東海第二発電所 設計及び工事計画に係る説明資料  
(防潮堤 (鋼製防護壁) の構造変更)

2025年7月22日  
日本原子力発電株式会社

#### (5) 北基礎の構造詳細図

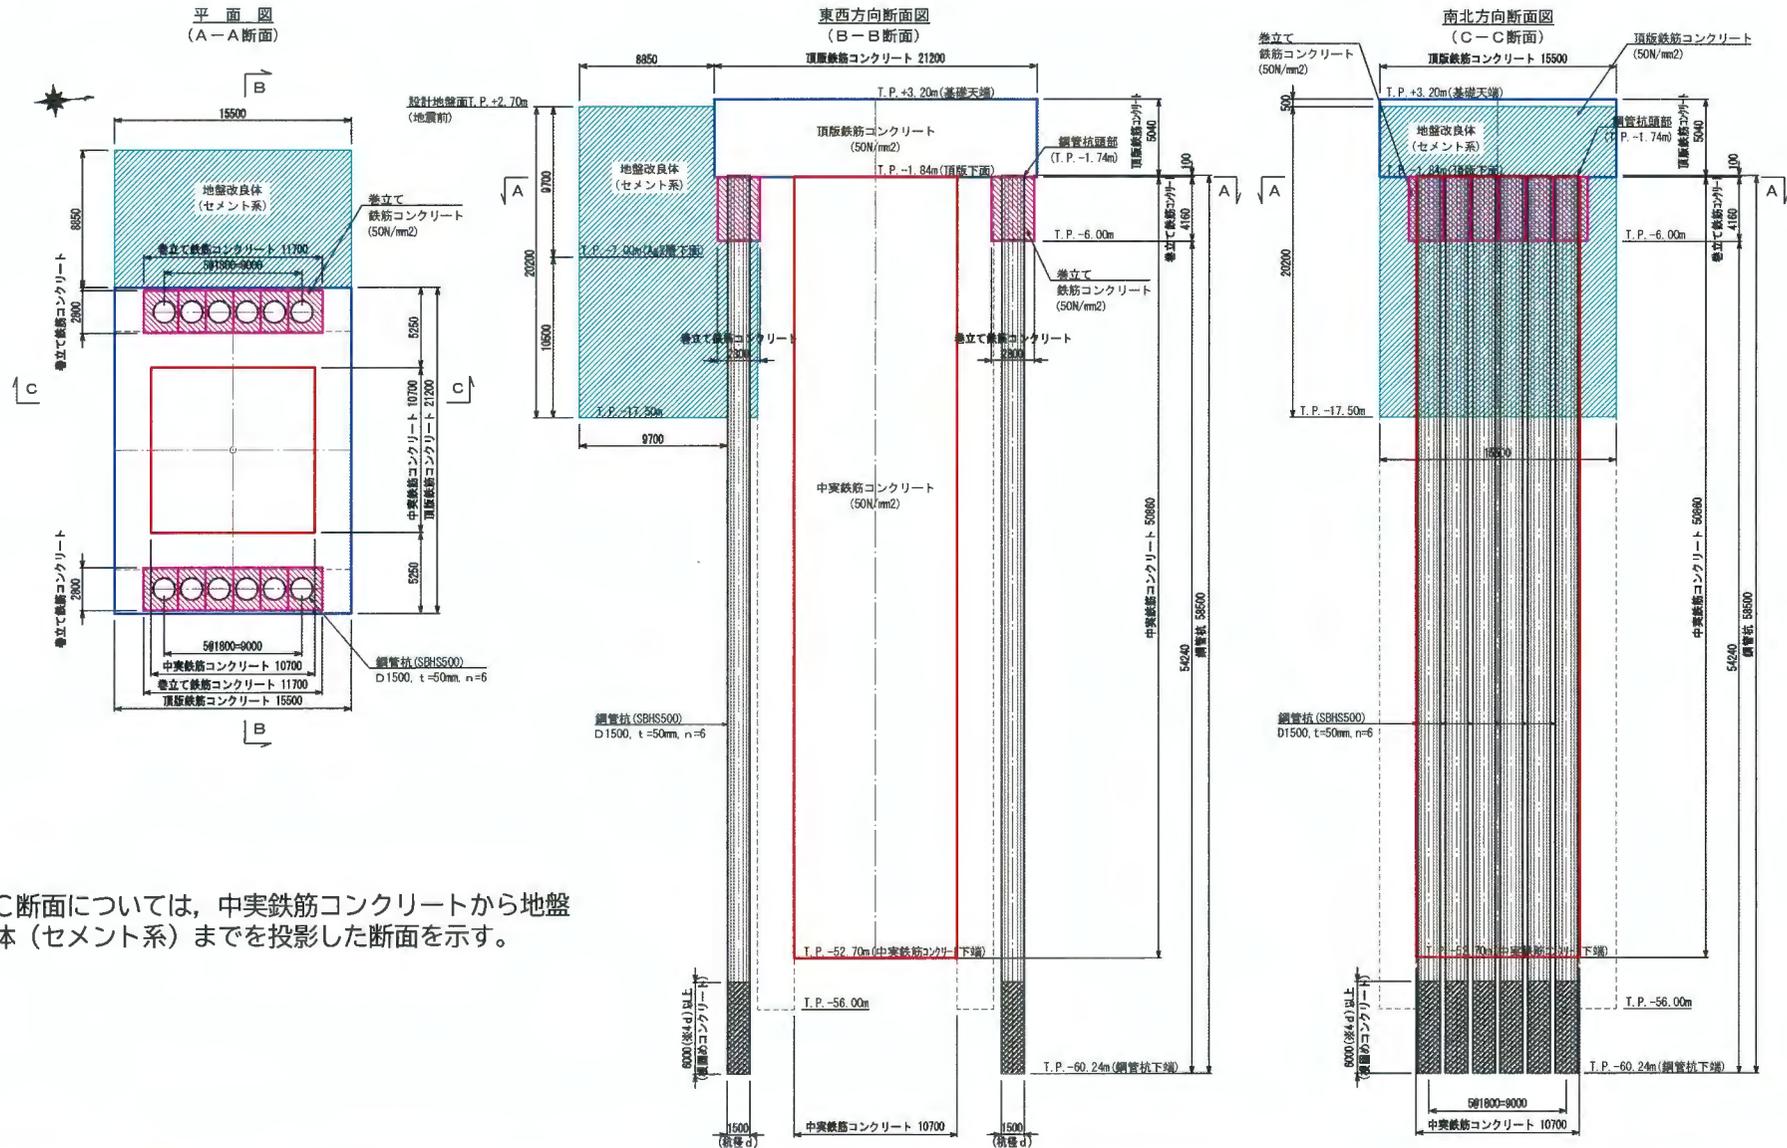
代表的な応力（断面力最大ケース）を用いた構造成立性評価結果を踏まえ、審査会合（第1329回）で説明した構造形状から以下の点について変更を行った。

形状の変更箇所	変更点	目的
巻立て鉄筋コンクリート拡幅	東西方向に+15cmずつ拡幅（南・北基礎）	曲げ圧縮力への対策
頂版鉄筋コンクリート拡幅	東西方向に+35cmずつ拡幅（北基礎） 東西方向に+20cmずつ拡幅（南基礎）	巻立て鉄筋コンクリートから連続する鉛直鉄筋との干渉対策

### (1) 地中連続壁部の残置影響評価に係る審査会合コメント

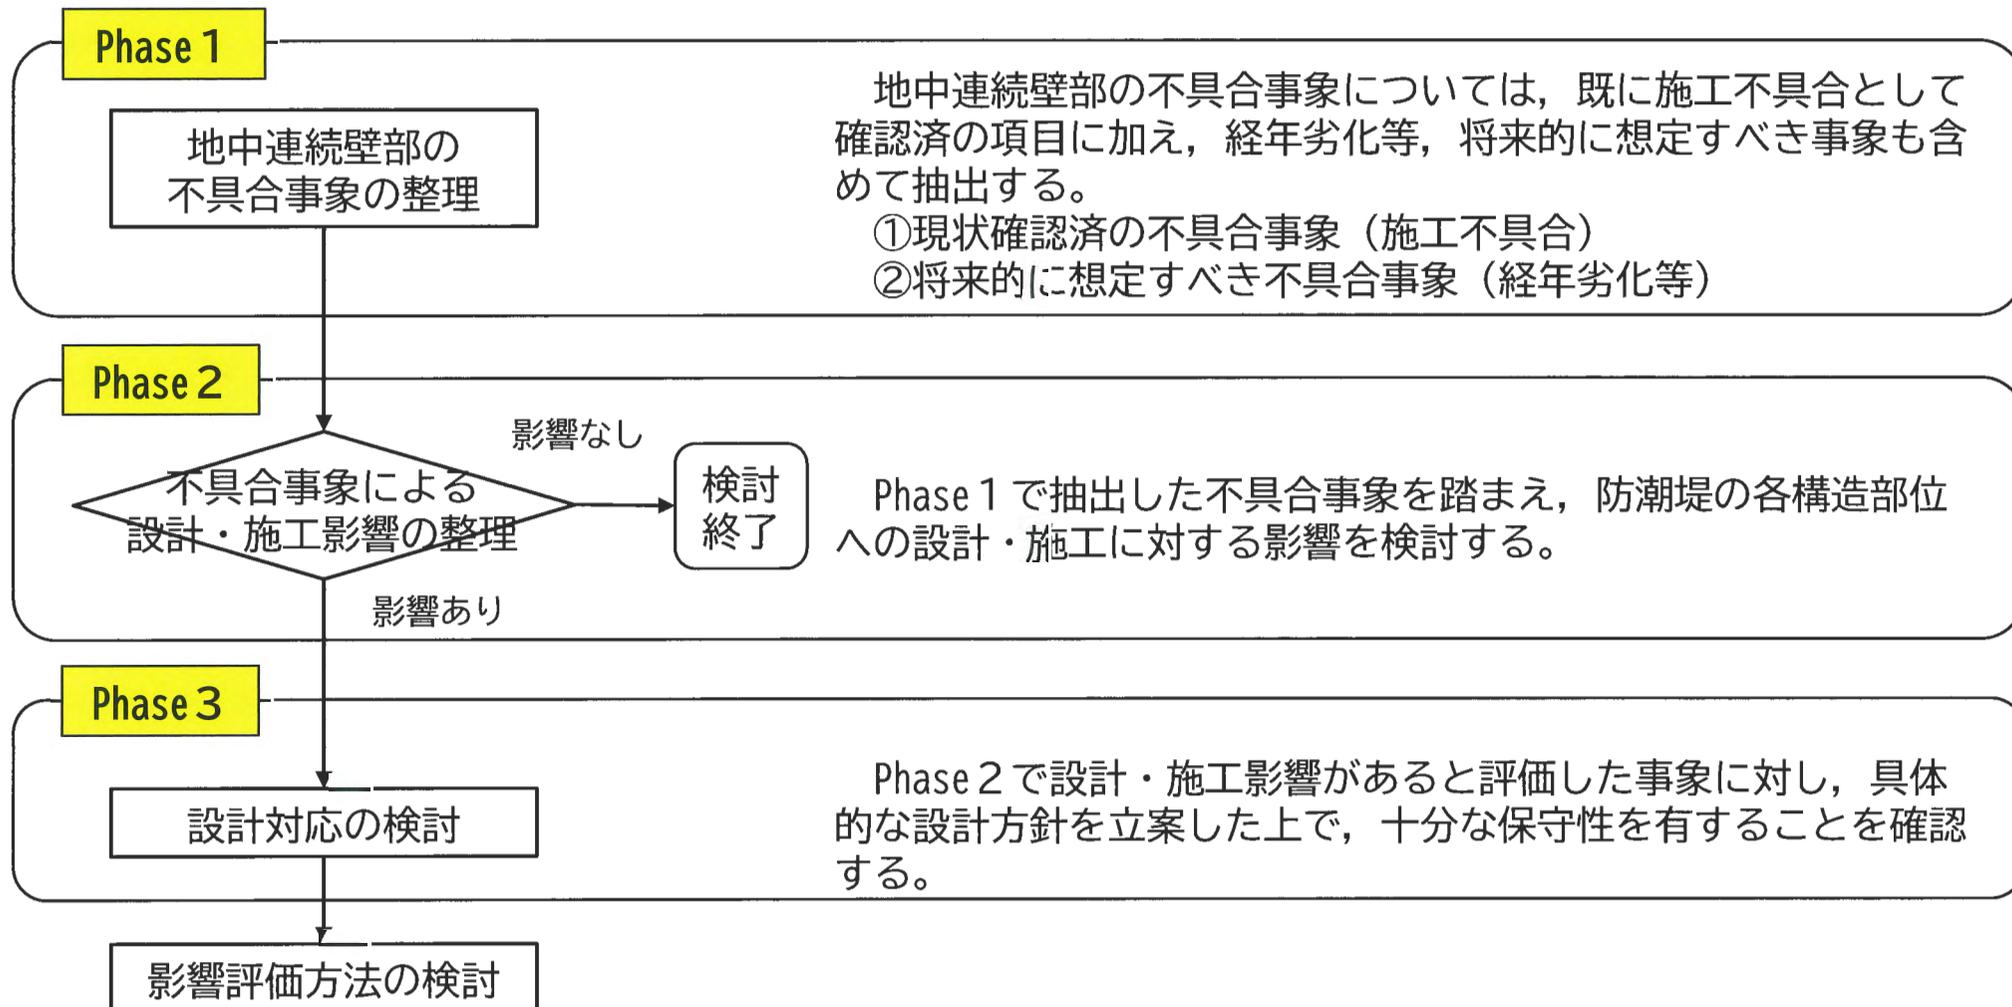
No	コメント
②	既工認に立ち返り、設計や工事等の各方面から課題を網羅的に整理した上で対応方法を示すこと。
③	不確かさを考慮して設計すること（局部的に応力集中が起こる可能性も否定できない）
⑦	地中連続壁部を残置する影響については、想定される様々な角度から十分に検討すること。
⑩	構造変更案について具体的な評価の説明に当たっては、実現可能性・基準適合性を的確に審査できるレベルに達した資料を整えて説明すること。また、特徴や弱点を踏まえて課題を網羅的に抽出してロジックを含めて資料化すること。

No	回答概要
②, ③, ⑦, ⑩	<p>鋼製防護壁基礎のうち残置する“地中連続壁部”は、不具合の全容が把握できておらず、地震・津波荷重に対する耐力が期待できない可能性があるため、構造部材として考慮しないこととし、工認設計における解析評価では“地中連続壁部”を「地盤」としてモデル化した（【工認設計モデル】による評価）。</p> <p>ただし、不具合が確認された“地中連続壁部”は、実際はある程度の強度・剛性を有することから“地中連続壁部”を健全な「鉄筋コンクリート」としてモデル化し、上部工・下部工・接合部への影響を網羅的に確認した。</p> <p>更に、中実鉄筋コンクリートの設計については、「地中連続壁部が健全」な状態として「中実鉄筋コンクリート部+地中連続壁部」に発生する断面力を、残置する地中連続壁部に期待せず、中実鉄筋コンクリートのみに負担させる設計を成立させることで、中実鉄筋コンクリートが十分な保守性（網羅性）を有する設計とした（「残置影響評価」モデルによる評価）。</p> <p>なお、上記の両極端の2つの評価（“地中連続壁部”を「地盤」としてモデル化した評価，“地中連続壁部”を健全な「鉄筋コンクリート」としてモデル化した評価）の他、局部的な応力集中が起こる可能性を考慮し、地中連続壁部の一部区間の強度・剛性低下を考慮した場合の評価を行った。</p> <p>上記の評価結果から、地中連続壁部を残置することによる影響はないことを確認した。</p>
